Auditoría en Seguridad Vial con enfoque a usuarios más vulnerables de la vía.
Entronque a desnivel blvd. Agustín García López y calzada Luis Encinas, en
H. Guaymas, México.

Instituto de Movilidad y Transporte para el Estado de Sonora, 2023. Auditoría en Seguridad Vial con enfoque a usuarios más vulnerables de la vía. Entronque a desnivel blvd. Agustín García López y calzada Luis Encinas, en H. Guaymas, México.

Figura 6.4 Parada de costumbre de transporte urbano

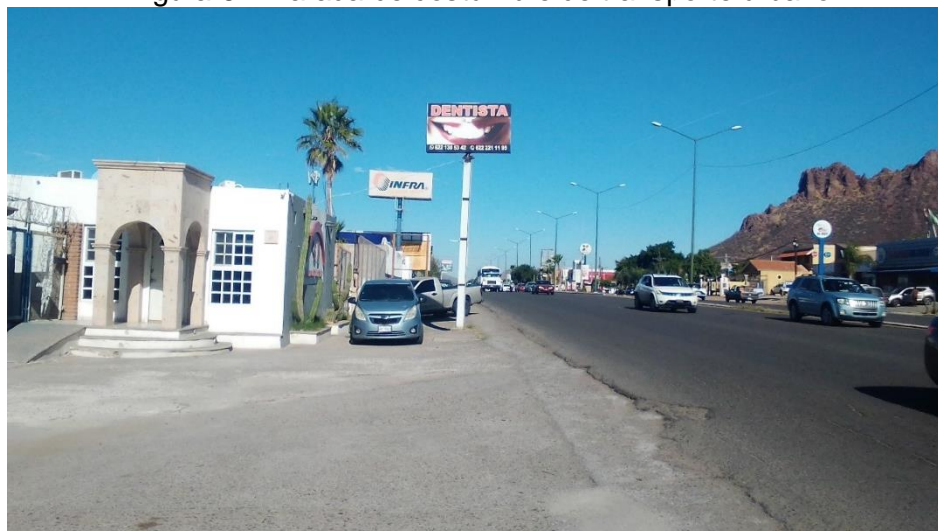
En el caso del transporte urbano —las personas usuarias se ubican en el tercer nivel de la jerarquía de la movilidad— las rutas identificadas fueron de tipo urbanas y suburbanas. Las primeras son las líneas Guaymas Norte (R1, R2 y R3), ruta Marsella y ruta Miramar (ver Figura 6.3); mientras que las segundas son Ampliación Guaymas Norte, Guaymas-San José y Guaymas-San Carlos (Instituto de Movilidad y Transporte para el Estado de Sonora (IMTES), 2023). Por lo que se refiere a las paradas, se reconoció una categorizada como de costumbre en la sección norponiente (ver Figura 6.4).

Aunado a ello, el reconocimiento de obstáculos como alcantarillas abiertas (ver Figura 8.9) y depresiones naturales (ver Figura 8.10) dificultan el tránsito de viandantes. La línea de deseo identificada se relacionó a la parada de costumbre del transporte urbano y el negocio de televisión por cable.

11. Colocación de tapa en alcantarilla, reparación de luminarias de debajo de entronque a desnivel y en zonas de curva.
12. Una medida complementaria a la seguridad peatonal es la modificación de las rutas urbanas de transporte público (ver Figura 10.2).
13. Creación de infraestructura verde en taludes del entronque a desnivel con la finalidad de “reducir la erosión, Aumentar la infiltración del agua, Disminuir el volumen de escurrimientos que llega agua abajo, Reducir el contenido de sedimentos en las aguas de escorrentía, Revegetar las zonas aledañas a las carreteras.” (Secretaría de Infraestructura, Comunicaciones y Transportes (SICT), 2021, p. 145).

Figura 8.12 Falta de acera en sección sur poniente, acceso a plaza comercial

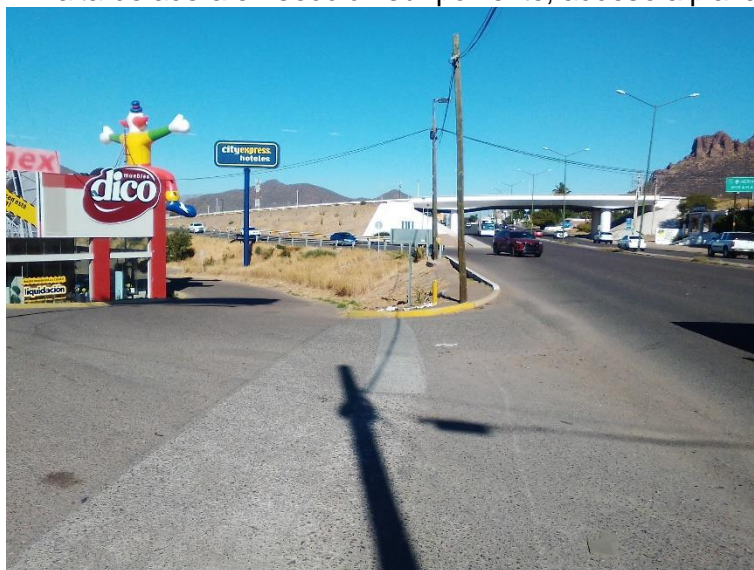
La superficie de rodamiento se encuentra en buen estado con algunas fisuras (ver Figura 8.11). Ello en contraste con el espacio destinado a peatones, los cuales presentan superficies de tierra (ver Figuras 8.12 y 8.13), ausencias de rampas para discapacitados tanto en esquinas como en mediana, y falta de algún dispositivo para personas invidentes —guía podo-táctil—.

9. Creación de trayecto peatonal, de preferencia alrededor del entronque a desnivel. Ello implica creación de aceras con guarnición de dimensiones mínimas de 1.80m, con guías podo-táctiles, rampas e interconexión entre banquetas. Dicha conexión sugiere pasos peatones semaforizados en vialidades con intersecciones tanto al norte como al poniente. La evidencia internacional señala que la falta o ausencia de banqueta incrementa la probabilidad entre 1.5 a 2 veces la colisión entre un peatón y un vehículo (OMS, 2013). En particular, se sugiere que el trayecto peatonal evite la circulación por debajo del entronque a desnivel —en especial por el lado poniente—, y los pasos peatonales en curva y áreas de convergencia/divergencia de carriles. Sin embargo, si se desearía colocar pasos a nivel para peatones, éstos deberán evitar curvas y ser acompañados por medidas para pacificación del tránsito (Technical Commite C.2 Design and operation of safer road infrastructure, 2019) con el propósito de garantizar en todo momento la seguridad de las personas que circulan.

Figura 8.15 Iluminación nocturna

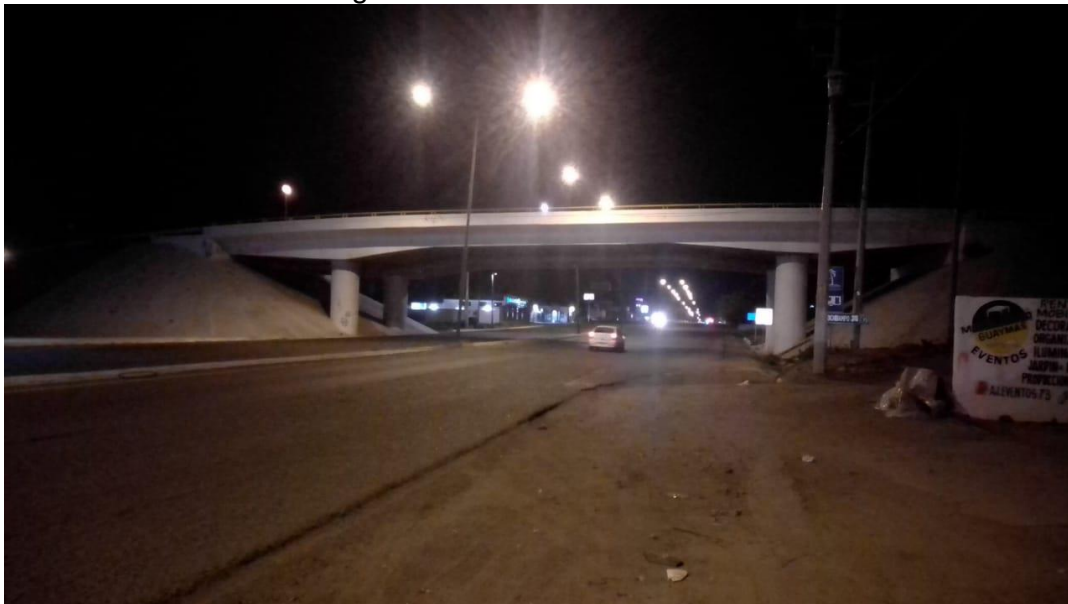
Sobre la iluminación nocturna, el tramo auditado cuenta con alumbrado público (ver Figura 8.15), no obstante las lámparas debajo del entronque no funcionan (ver Figura 8.16).

Figura 10.1 Recomendaciones

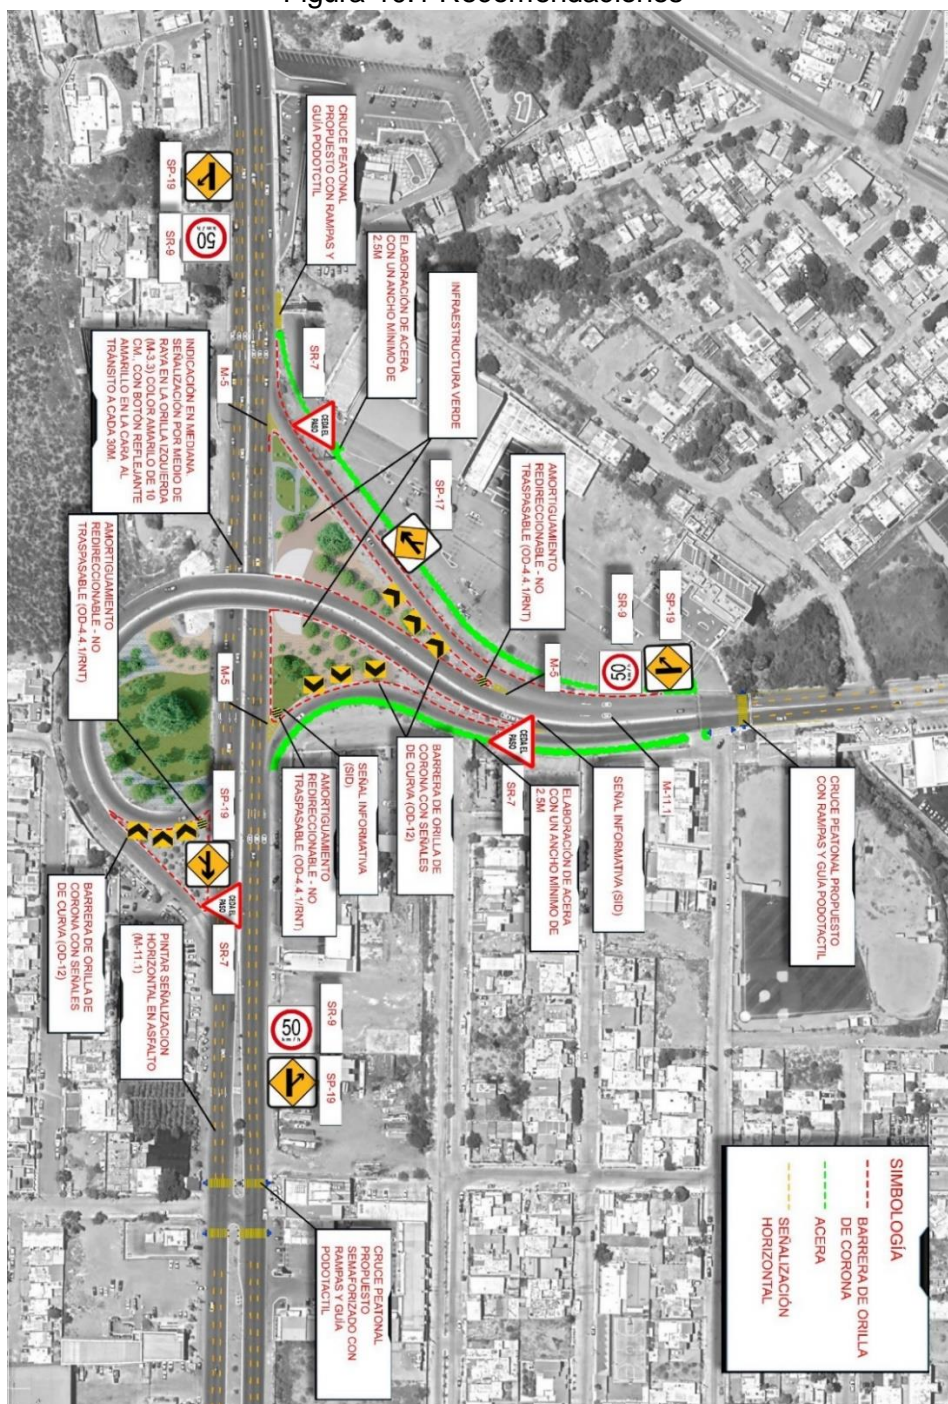
A continuación, se ofrecen una serie de recomendaciones para el diseño de infraestructura vial (ver Figura 10.1). Ello a favor de todas y todos los usuarios de la vía pública.

1. Disminución de límite de velocidad a 50 km/hr. Esto puede ser mediante colocación señalamientos restrictivos e indicaciones de velocidad en carriles (M-11.1). La velocidad establecida responde al artículo 49 (LGMSV, 2022). Se sugiere recurrir a distintos dispositivos de pacificación de tránsito como son los reductores de velocidad (OD-15), los vibradores (OD-9), y semáforos. Las medidas pueden ser complementadas con botones (DH-3), rayas con espaciamiento logarítmico (M-9), y demás elementos.

2. Colocación de señalamientos preventivos como SP-19 SALIDA y SP-17 INCORPORACIÓN DEL TRÁNSITO, así como también señalamiento SR-7 CEDA EL PASO.
3. Se recomienda colocación de señales informativas de destino (SID).

4. Colocación de amortiguamiento redireccionables – No traspasables (OD-4.4.1/RNT) en áreas de divergencia de carriles. Además de reparación de barreras de orilla de corona (OD-4.1) dañadas dentro del entronque a desnivel, rayas canalizadoras (M-5) en zona de transición y dispositivo antideslumbrante (OD-12).

5. Indicación en mediana. Señalización por medio de Raya en la orilla izquierda (M-3.3) color amarillo 10 cm., con botón reflejante amarillo en la cara al tránsito cada 30 m.

6. Indicación en carriles. Señalización de Raya separadora de carriles, discontinua (M-2.3) y Raya en la orilla derecha, continua (M-3.1) en curvas

con una extensión de restricción de raya en 65 metros. También colocación de flechas (M-11.1) de sentido en carriles.

7. Se sugiere reducir la anchura de carriles en curva por medio de pintura en ambos sentidos.
8. Colocación para prohibición del estacionamiento (M-12.1) en guarniciones alrededor de entronque a desnivel.
